リサイクル燃料備蓄センター設工認
設 1-補-009-01 改 3
2021 年 7 月 15 日

リサイクル燃料備蓄センター
設計及び工事の計画の変更認可申請書
(補足説明資料)

耐震Cクラス施設，設備の耐震，地盤
に関する説明

補足説明資料（設 1－補－009－01）変更前後表

第 3 - 1 図 動的ひずみ依存特性 (T_{n4})

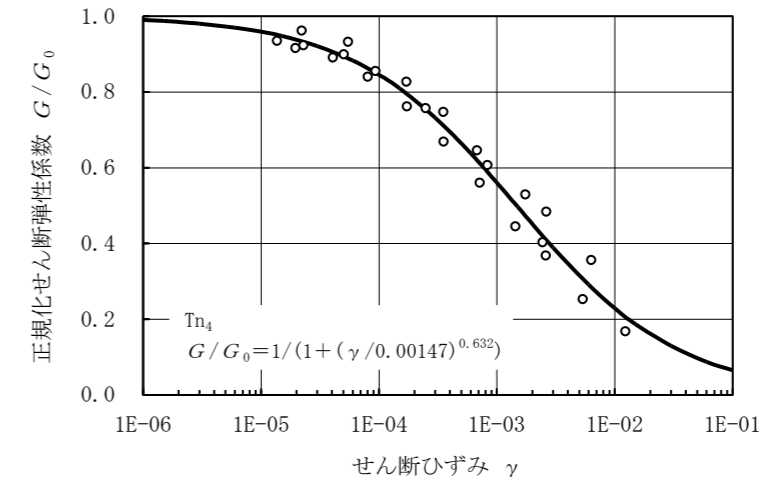
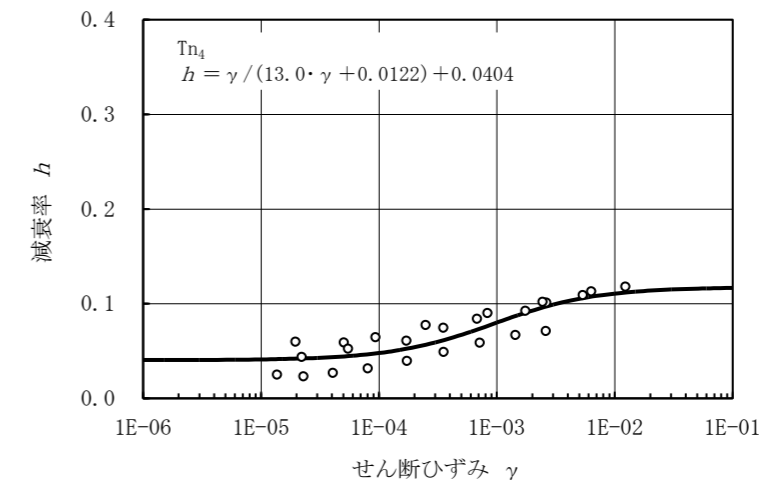
地盤の支持性能に係る基本方針に関し, 変更前, 変更後の内容を示す (赤字: 修正箇所)。

第5-1図 敷地内で実施したボーリング調査位置図

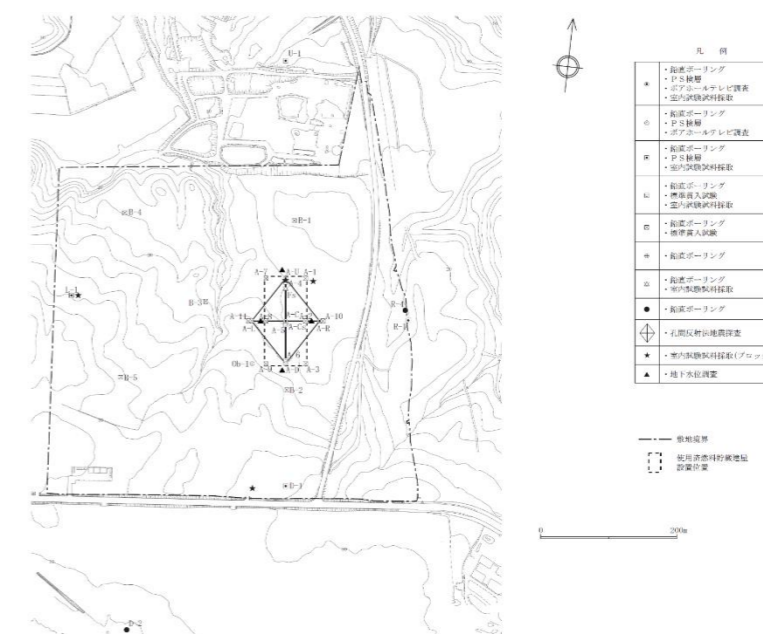
敷地内で実施したボーリング調査位置図を第 5 - 1 図に、地質断面図を第 5 - 2 図及び第 5 - 3 図に示す。
